**AVIS RELATIF A LA PROTECTION
CONTRE LES EVENTUELS EFFETS NOCIFS ET NUISANCES
PROVOQUES PAR LES RAYONNEMENTS NON IONISANTS
GENERES PAR DES ANTENNES EMETTRICES STATIONNAIRES**

Commune : COURCELLES - Exploitant : PROXIMUS

Référence exploitant : 71BBT_00

Rapport n° 2064 / 2023

Figure 1 : Vue en plan des lieux de séjour et des points de contrôle

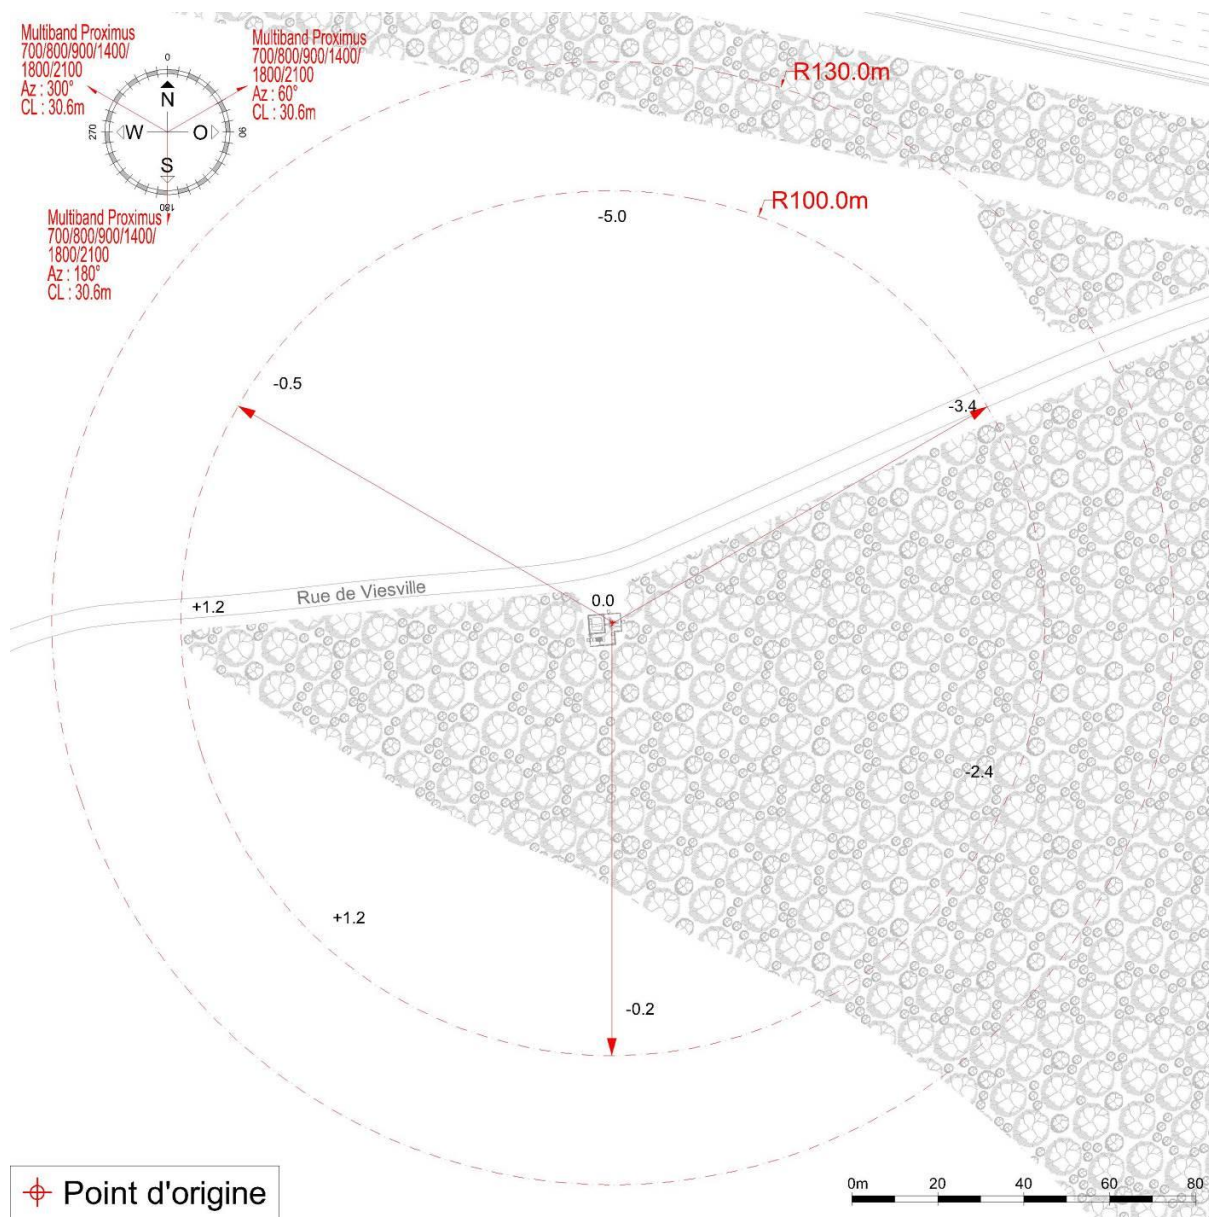
N° point de contrôle	LS	Atténuation (dB)	Indice d'exposition relatif à la limite par installation IE_i
Aucun lieu de séjour ne se trouve dans la zone où la limite d'immission pourrait être atteinte

En ce qui concerne les antennes de l'installation mentionnées dans le tableau 1, la distance maximale à laquelle la limite pourrait être atteinte, à l'extérieur, est égale à 71,8 m. S'il n'y a pas de LS à une distance inférieure, les antennes respectent forcément la limite d'immission.

Dans le cas des LS situés à l'intérieur des bâtiments, une atténuation d'obstacle est prise en compte et il en résulte que la distance maximale à laquelle la limite pourrait être atteinte se réduit à 50,8 m.

Figure 2 : Vue en plan des installations d'antennes dans un rayon de 300 mètres autour de l'installation faisant l'objet de la demande d'avis

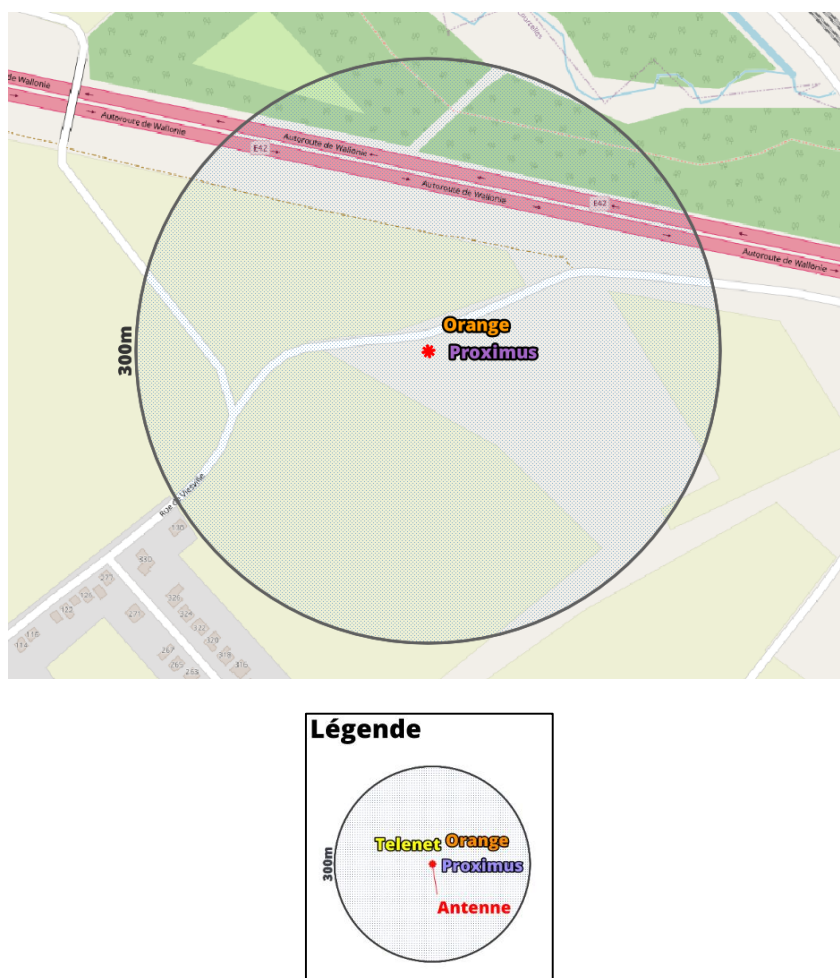
Compte tenu du nombre d'installations localisées dans la figure 2, il apparaît que l'intensité du rayonnement électromagnétique généré, dans les lieux de séjour situés à proximité de l'installation référencée dans le paragraphe 2, par l'ensemble des antennes émettrices stationnaires de l'ensemble des exploitants du même site d'antennes émettrices stationnaires respecte la limite fixée à l'article 4, § 2 du décret.
